**Avis délibéré de la Mission Régionale  
d'Autorité environnementale de La Réunion  
sur le projet de création d'une nouvelle voie d'accès  
au lieu-dit Roquefeuill sur la commune de Saint-Paul**

n°MRAe 2021APREU5

**Localisation du projet** : Lieu-dit Roquefeuil, commune de Saint-Paul

**Demandeur** : Conseil Départemental de La Réunion

*Plan de situation du projet (source : annexes de l'étude d'impact)*

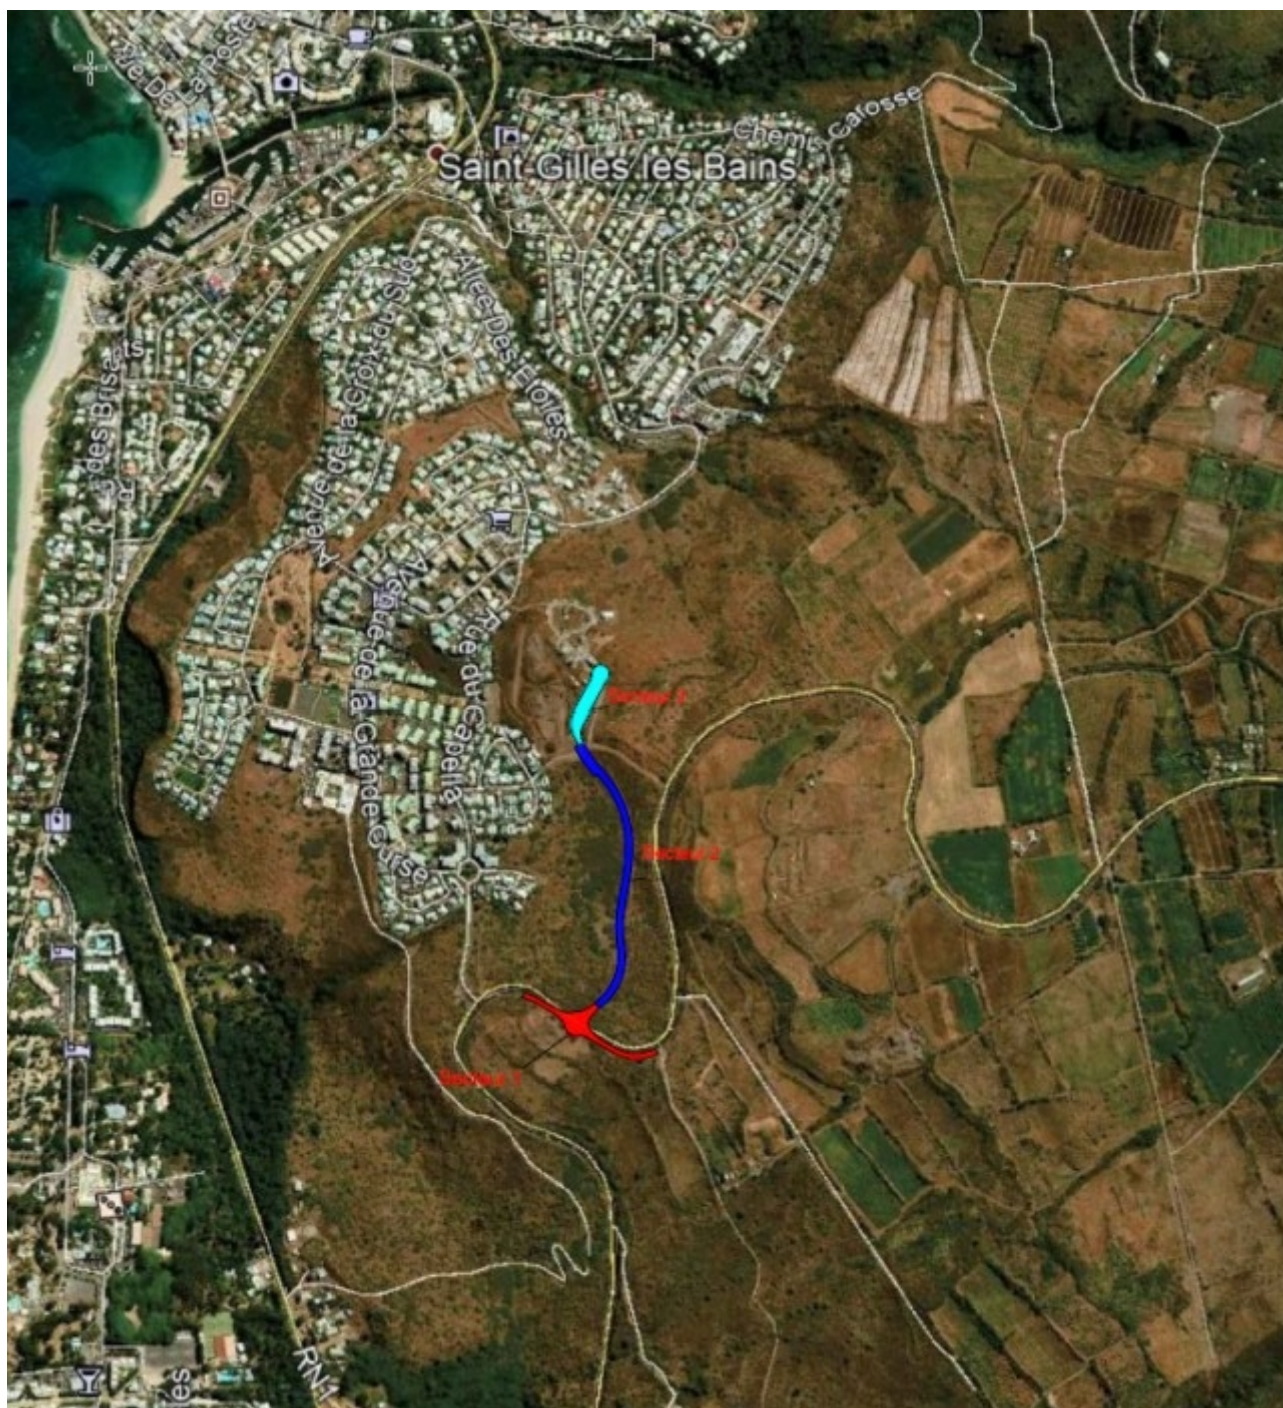
■ Concernant la justification du projet, le tracé retenu par le Conseil Départemental est en contradiction avec les prescriptions du SAR et du SCoT du TCO pour la préservation de la coupure d'urbanisation. En effet, une autre solution moins onéreuse, moins impactante sur l'environnement et plus cohérente avec l'urbanisation du quartier de Roquefeuil, est envisageable.
